MODIFICATION N°1

Note de présentation

Complément au rapport de présentation

A. Préambule

B. FONTAINE-LA-GAILLARDE

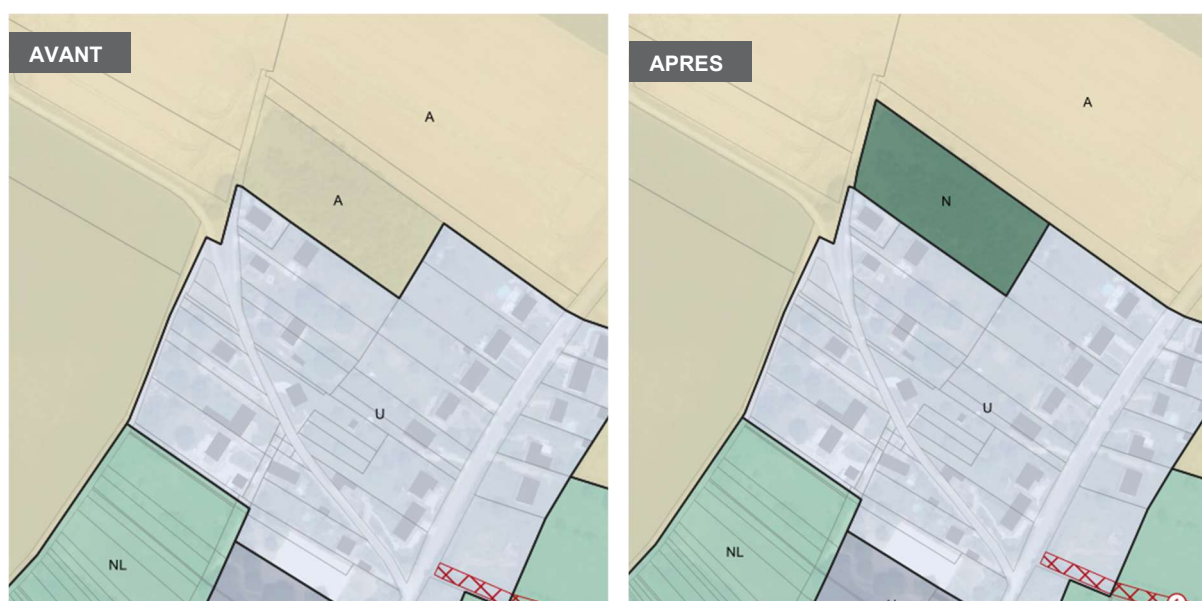
La modification consiste en une modification de zonage pour passer de zone A à zone N la parcelle Z182 (4 980 m²). Cette parcelle enfrichée située en lisière de l'espace urbain et en point bas du relief n'a plus d'usage agricole. La commune souhaite y développer un projet de renaturation en zone humide avec l'appui d'institutions partenaires telle que l'Agence de l'eau. Le projet consiste notamment en la création de fossés et de mares infiltrantes pour limiter le ruissellement constaté sur le quartier de la Maugarnie lors d'épisodes de pluies intenses.

Modification des documents graphiques (5.2.b / Fontaine-la-Gailarde)

C. GRON

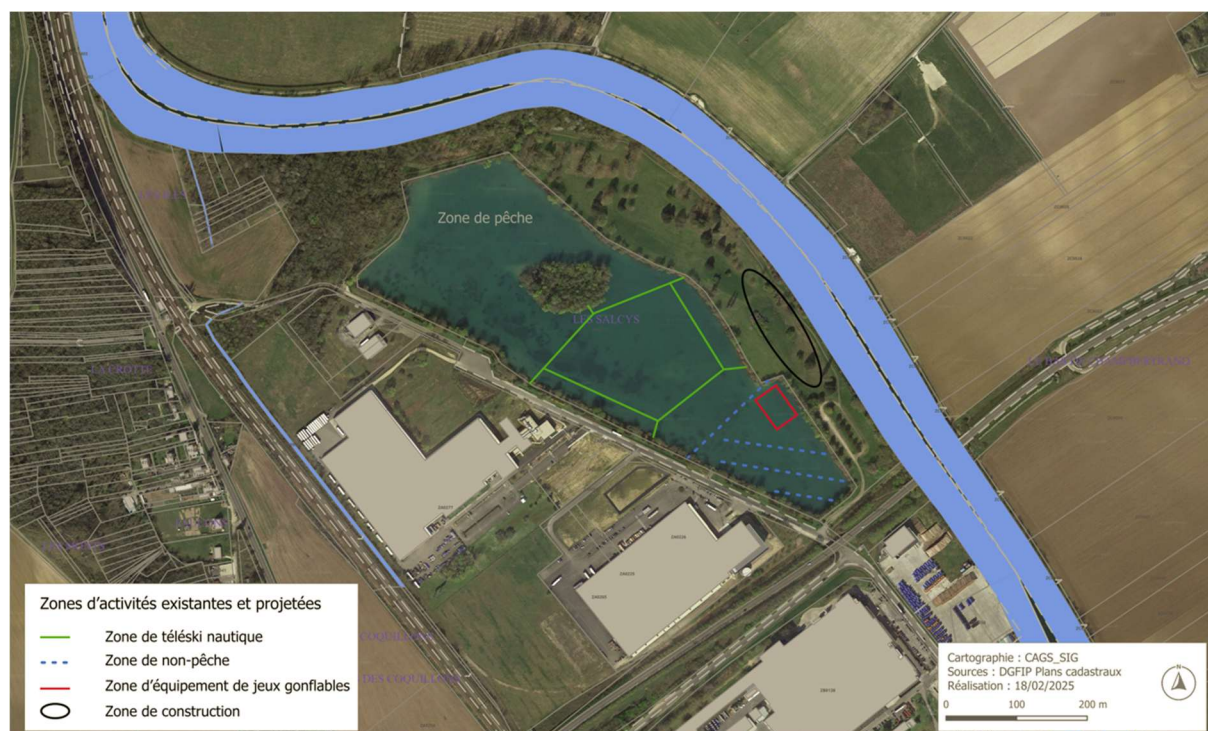
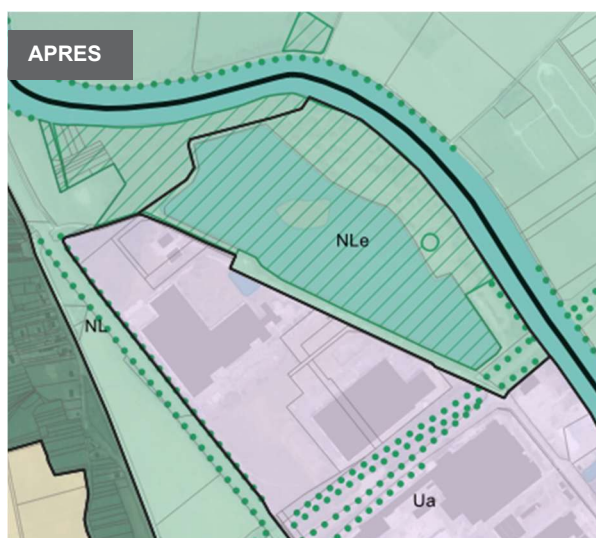
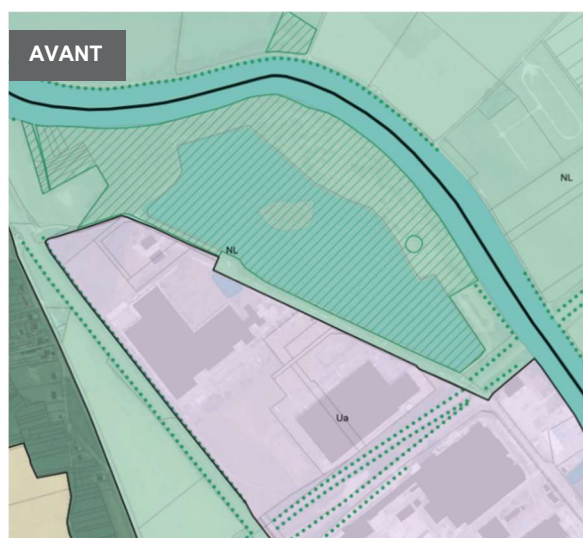
La modification proposée concerne le projet de base nautique sur l'étang de Salcy à Gron. Cet étang de pêche communal est situé entre la zone d'activités et l'Yonne. Ces abords sont aujourd'hui aménagés pour la détente et la promenade (jogging, aire de pique-nique...). Il fait l'objet d'un projet porté par la collectivité afin de proposer des activités de loisirs (baignade, téléski nautique, jeux gonflables en période estivale...) comprenant également des d'éventuelles constructions (sanitaire, petite restauration...).

L'étang et ses abords sont aujourd'hui classés en zone NL (naturelle de lisière) et identifiés en quasi-totalité en EIPE. Le projet à venir de révision allégée n°1 du PLUi-H ayant pour objet unique la modification de certains EIPE concernera également ce secteur afin de proposer des délimitations ou un règlement adapté à ce projet. Dans le cadre de la modification de droit commun n°1, la modification proposée vise à modifier le zonage en passant le secteur d'une zone NL à une zone NLe « zone naturelle de lisière destinée à accueillir les équipements d'intérêt collectif et services publics » au droit de l'étang et des espaces ouverts déjà aménagés (maintien en NL des boisements au Nord de l'étang) sur une surface de 25 ha. La modification s'inscrit pleinement dans les objectifs du PADD et sa logique de « Parc Naturel Urbain » sur la vallée de l'Yonne pour concilier biodiversité, paysage et divers usages (loisirs, mobilité...).

Modification des documents graphiques (5.2.b / Gron)

D. PASSY

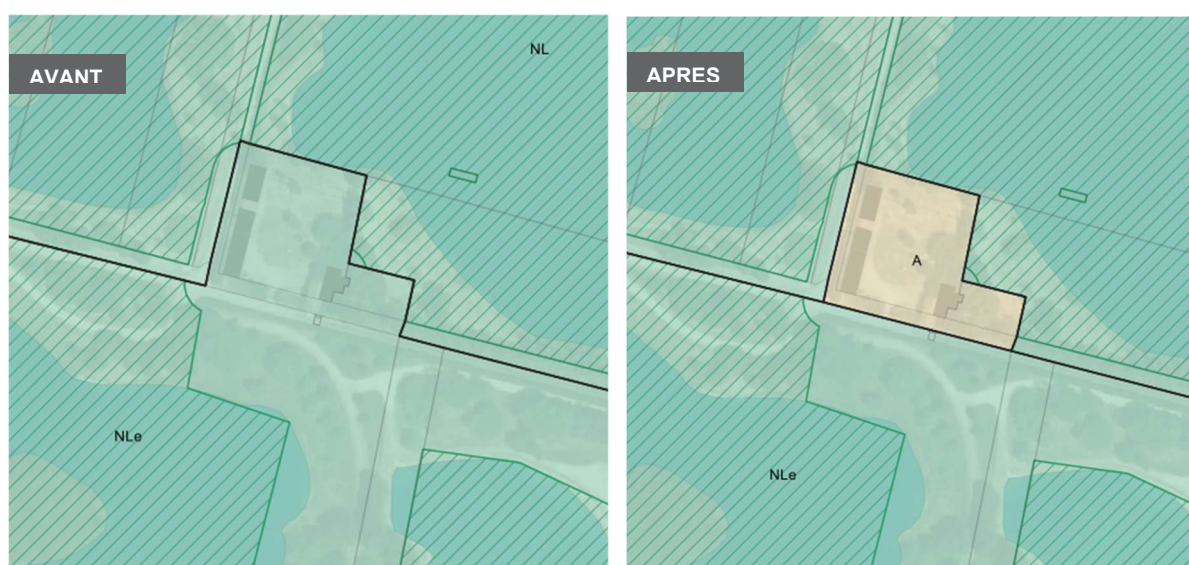
La modification concerne un changement du zonage au droit d'un siège d'exploitation agricole existant situé en zone NLe à Passy dans le secteur des étangs. La modification permet la régularisation du zonage au droit de la ferme de Richebourg en remplaçant la parcelle ZA171 et une partie de la parcelle ZA172 en zone A (5930 m²).

Modification des documents graphiques (5.2.b / Passy)

E. SAINT-DENIS-LES-SENS

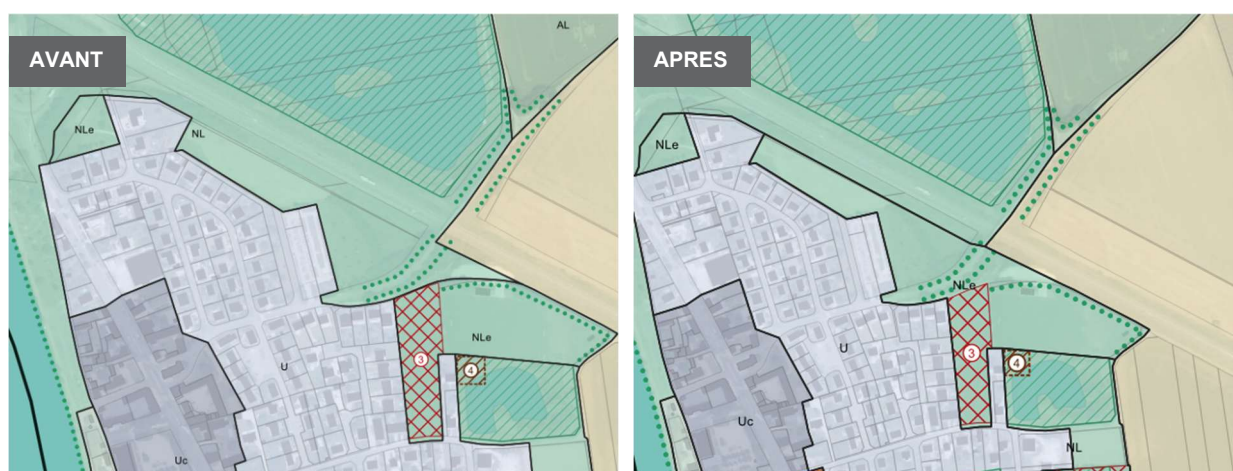
1/ La commune souhaite passer la parcelle AB244, actuellement en NL en zone NLe, afin de confirmer la vocation d'équipement de ce secteur de frange urbaine bordant la départemental D606. La parcelle est occupée par le cimetière communal et son espace paysager associé. Une extension du cimetière est envisagée à moyen terme. La modification du zonage englobe également l'emprise de la rue des Granchette afin de marquer la continuité de la zone NLe avec les équipements sportifs situés de l'autre côté de la voie. Ainsi 1,9 ha passent de zone NL à NLe.

Modification des documents graphiques (5.2.b / Saint-Denis-les-Sens)

Modification des documents graphiques (5.2.b / Saint-Denis-les-Sens) (vue sans ER pour visibilité)

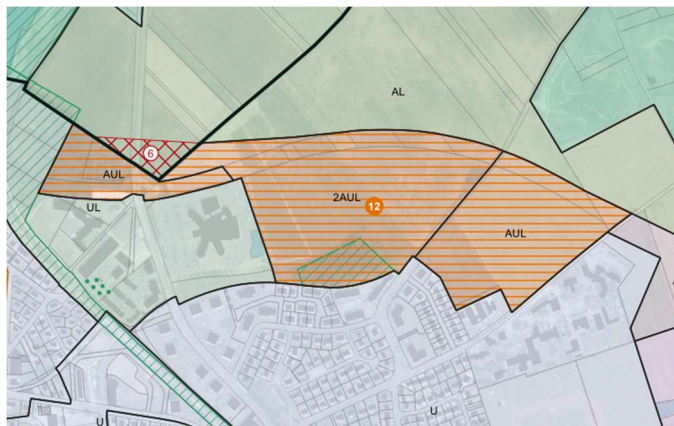
3/ En cohérence avec la création de l'emplacement réservé n° 17 (Cf. section 3.G), il est proposé de modifier le zonage au droit des parcelles AB11 et AB321, en basculant les parties actuellement en zone U vers une zone NL (3 700m²) en cohérence avec la présence d'un EIPE ainsi que du nouvel ER pour création d'un espace naturel paysager accessible au public. Les terrains étant déjà en EIPE, la modification n'entraîne pas de diminution significative de constructibilité.

F. SENS

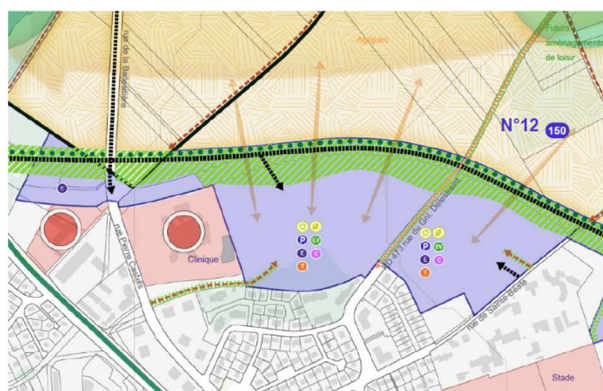
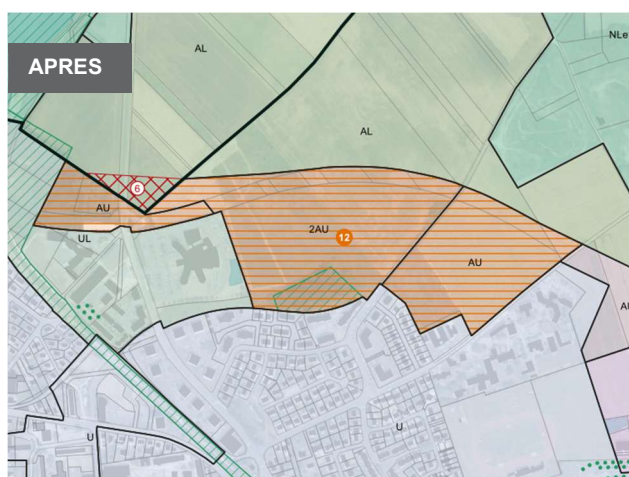
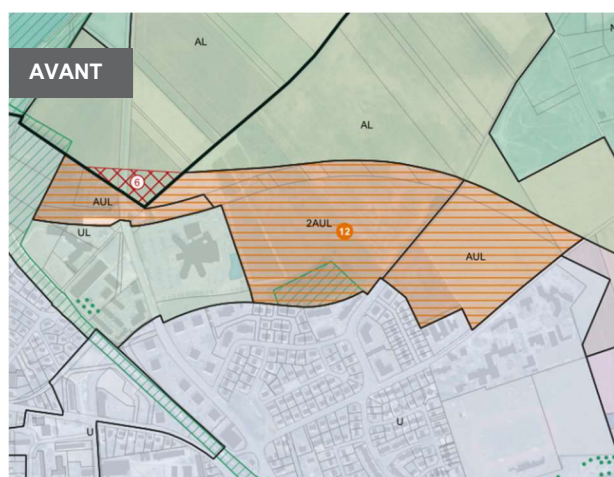
1/ La modification concerne la zone à urbaniser de la Ballastière, constitué de zones AUL et 2AUL (« de lisière ») qu'il conviendrait de passer en zone AU et 2AU, soit la suppression de l'indice « L ». Le règlement des zones à urbaniser indicées « L » renvoi au règlement de la zone UL, celles des zones à urbaniser AU et 2AU à celui de la zone U. Cette modification permettrait ainsi d'augmenter les constructibilités admises au sein de cette extension urbaine structurante pour le développement futur de la commune et ainsi permettre une meilleure optimisation du sol et la mise en œuvre de première phases opérationnelles. Le règlement de la zone UL implique notamment la réalisation de 60% d'espaces verts à l'échelle d'une opération d'ensemble, ce qui peut s'avérer problématique compte tenu du découpage de l'ensemble du secteur en plusieurs zones et d'une urbanisation qui sera ainsi réalisée en plusieurs opérations successives.

Par ailleurs, l'OAP prévoit la réalisation d'une frange paysagère le long de la limite Nord du site qui accueillera le

nouveau boulevard urbain. Cet espace paysager qui participera de manière significative au % global d'espace vert sur le secteur serait en partie inclus dans l'aménagement public de la voie nouvelle, diminuant ainsi les surfaces comptabilisables au sein des opérations d'aménagement. Le règlement de la zone U prévoit quant à lui un % d'espace vert minimal de 40%, davantage compatible avec la mise en œuvre d'une opération mixte avec des formes urbaines et typologies bâties variées.

Modification des documents graphiques (5.2.b / Sens)

Vue du secteur Sud (à droite, en contre-haut du chemin des Mulets)

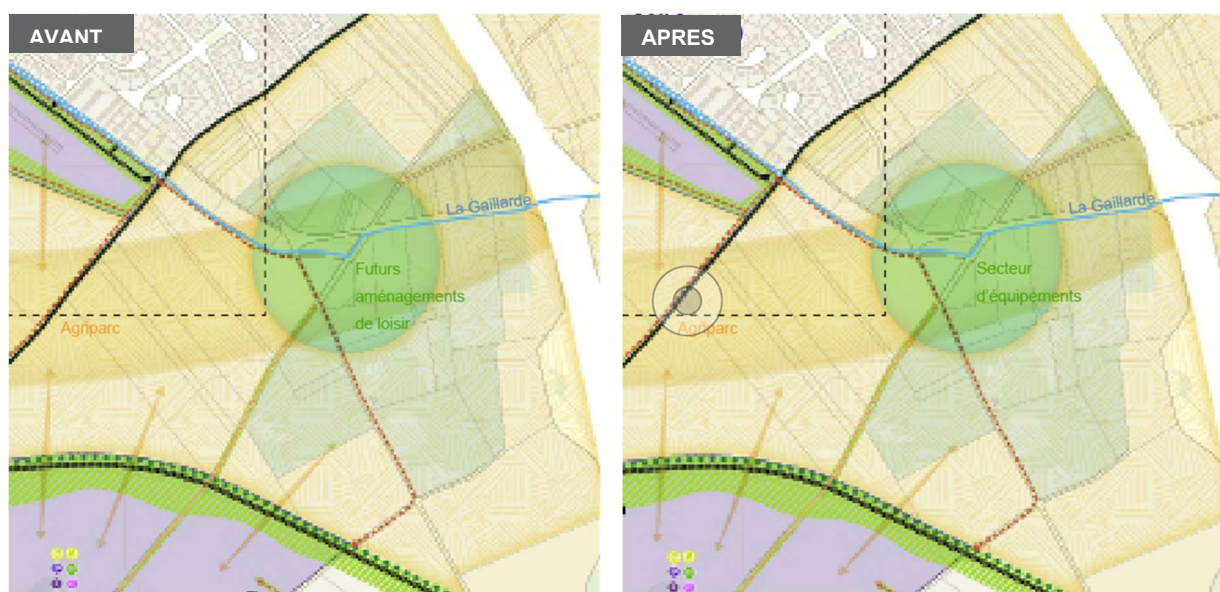
2/ La modification vise à permettre un projet de centrale photovoltaïque sur l'ancienne décharge de Sainte-Béate. Le projet place sur une partie des parcelles actuellement en NLe ainsi que sur la parcelle ZH 165, en AL. Il conviendrait de mettre en zone Npv les parcelles concernées par le projet.

Modification des documents graphiques (5.2.b / Sens)

Vue du terrain

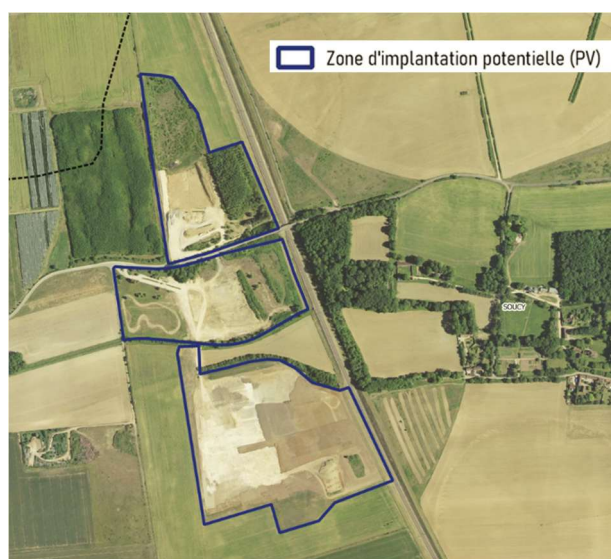
4/ La modification concerne une modification du zonage NL afin d'agrandir la zone A délimitée au droit d'un siège d'exploitation (Ecuries de Salcy) dans le secteur de la plaine de Chambertrand afin de permettre l'implantation de nouvelles installations, notamment liées aux activités équestres de la ferme (projet à l'étude de création d'une vingtaine de boxes). Le projet participe pleinement aux principes de Parc Naturel Urbain définis dans le PADD du PLUi-H. Il est ainsi proposé d'agrandir la zone A sur une surface d'environ 2,9 ha au Nord et à l'Est de l'actuelle zone (parcelle BK 63) afin de permettre le développement de l'activité.

Modification des documents graphiques (5.2.b / Sens)

Vues du site au droit du raccordement projeté au rond-point

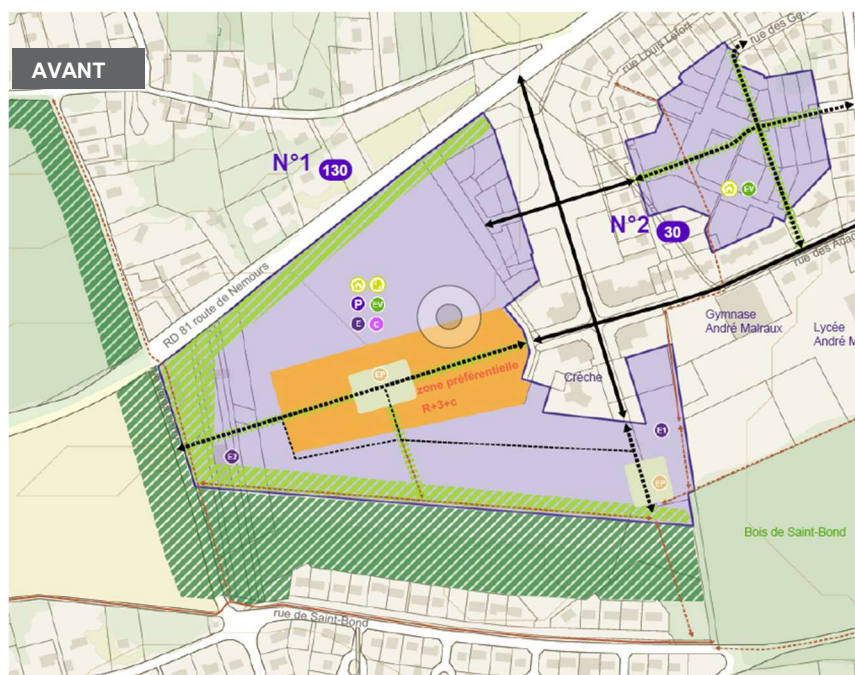
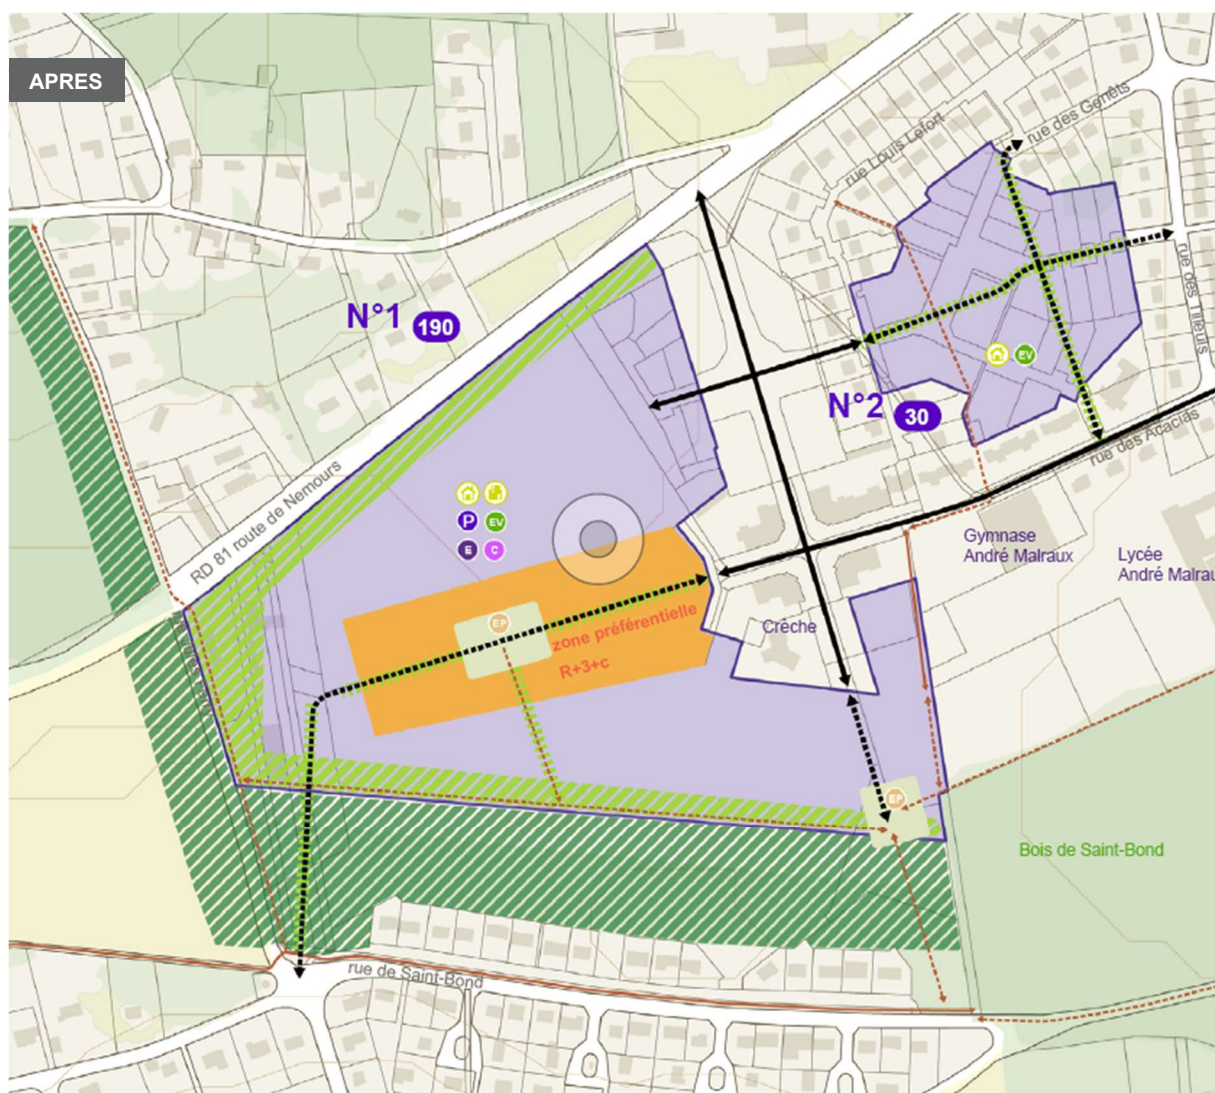
L'OAP n°1 « Centre » est un projet structurant de reconstitution d'une centralité communale au travers d'une opération mixte comportant logements, commerces et services. Des premières phases avaient été réalisées au cours des années 2010-2020. Suite aux études opérationnelles de phases suivantes, le plan de composition du projet a évolué et l'OAP doit être revues sur certains points pour être mise en cohérence avec la programmation et la composition urbaine prévisionnelle. Il s'agit :

- de permettre le raccordement de la voie de desserte principale vers le rond-point au Sud-Ouest. Le dessin actuel de l'OAP prévoit une connexion de l'axe principale au milieu de la rue Jules Ferry, ce qui engendrerait une intersection supplémentaire non propice à la sécurité des circulations, compte-tenu de l'importance de la programmation envisagée. Ce nouveau tracé intersecte un principe de continuité écologique libre de construction. L'aménagement de ce tronçon devra être conçu de manière à permettre la circulation de la faune ;

- de permettre un accès direct depuis la rue de Nemours (RD81) pour la desserte de la surface commerciale envisagée ;
- de ne pas faire figurer les tracés des voies de desserte secondaire dont la localisation peut évoluer ;
- de mettre à jour la programmation prévisionnelle en logements. L'objectif inscrit dans le PLUi-H de 130 logements serait à présent de l'ordre de 190 logements ;
- de reformuler les orientations relatives aux équipements publics, la commune prévoyant d'implanter des équipements à proximité mais pas nécessairement directement dans le périmètre de l'OAP. La réalisation d'équipements doit rester une possibilité, sans constituer un élément invariant de la programmation inscrit dans l'OAP ;
- de même, si la réalisation de poches de stationnements mutualisés est recherchée, cela ne constitue pas un élément invariant de la programmation.

Le schéma et la rédaction sont ainsi modifiés
